**AVIS RELATIF À LA PROTECTION
CONTRE LES EVENTUELS EFFETS NOCIFS ET NUISANCES
PROVOQUÉS PAR LES RAYONNEMENTS NON IONISANTS
GÉNÉRÉS PAR DES ANTENNES ÉMETTRICES STATIONNAIRES**

Commune : HERSTAL - Exploitant : TELENET GROUP

Référence exploitant : LG2392O

Rapport n° 4893 / 2023

Figure 1 : Vue en plan des lieux de séjour et des points de contrôle

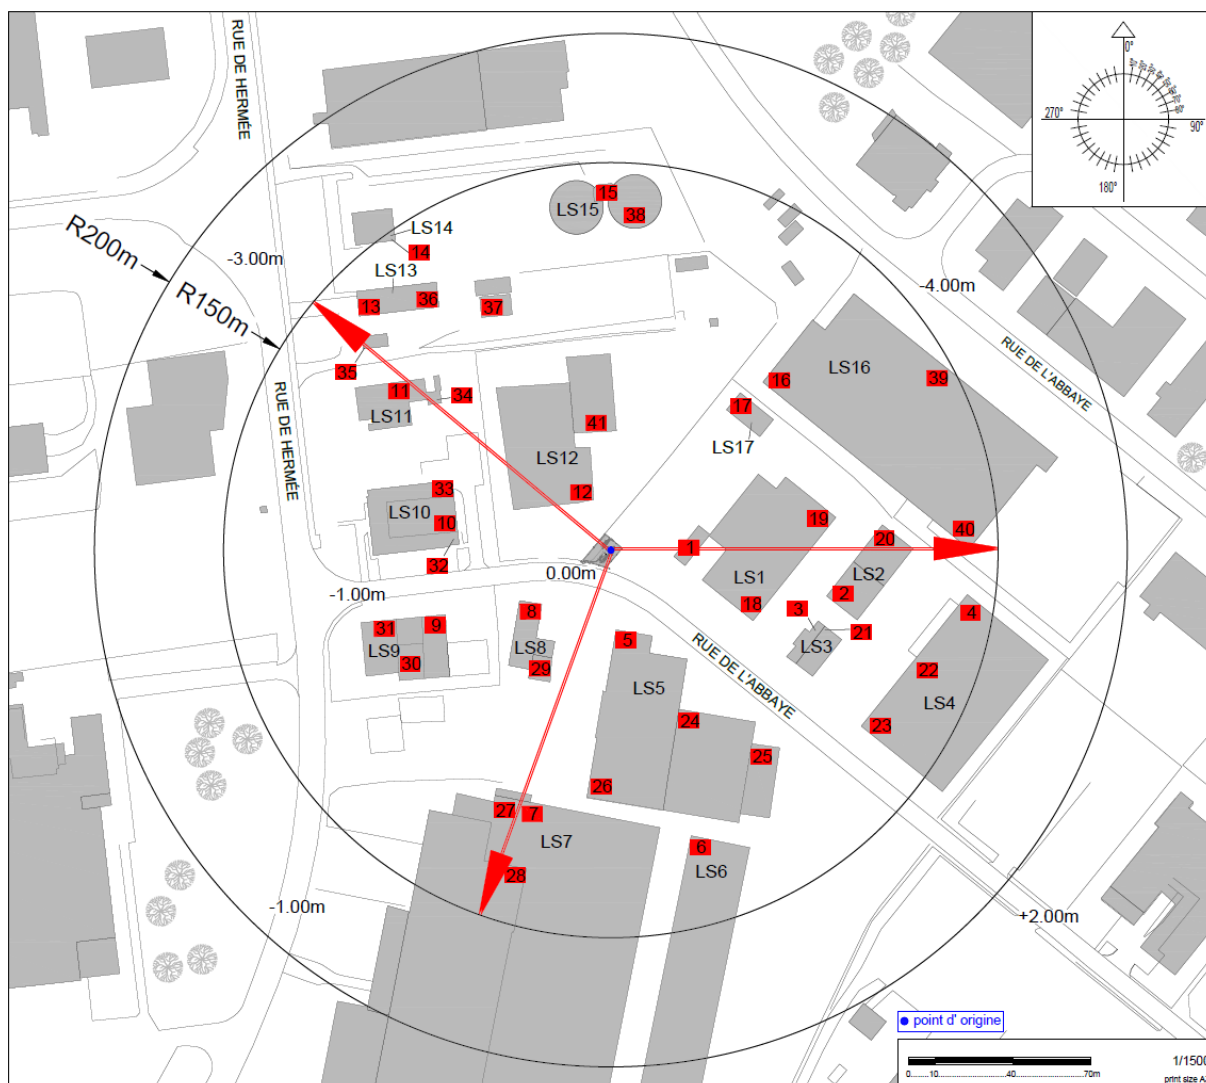
Les fréquences d'émission, la puissance rayonnée par chacune des antennes et leur gain permettent de déterminer le rayon de la zone à analyser. Tout dépassement de la limite par installation est exclu en dehors de cette zone. Le tableau 2 reprend les 35 LS² pour lesquels l'indice d'exposition est le plus élevé. Les différentes colonnes indiquent :

- le numéro du point de contrôle repris sur un des plans de la figure 1;
- le numéro du LS dans lequel se trouve le point de contrôle de la 1^{ère} colonne ;
- l'atténuation d'obstacle prise en compte pour le calcul de l'indice d'exposition dans le LS ;
- le résultat du calcul de l'indice d'exposition.

En ce qui concerne les antennes de l'installation mentionnées dans le tableau 1, la distance maximale à laquelle la limite pourrait être atteinte, à l'extérieur, est égale à 160,5 m. S'il n'y a pas de LS à une distance inférieure, les antennes respectent forcément la limite d'immission.

Dans le cas des LS situés à l'intérieur des bâtiments, une atténuation d'obstacle est prise en compte et il en résulte que la distance maximale à laquelle la limite pourrait être atteinte se réduit à 113,6 m.
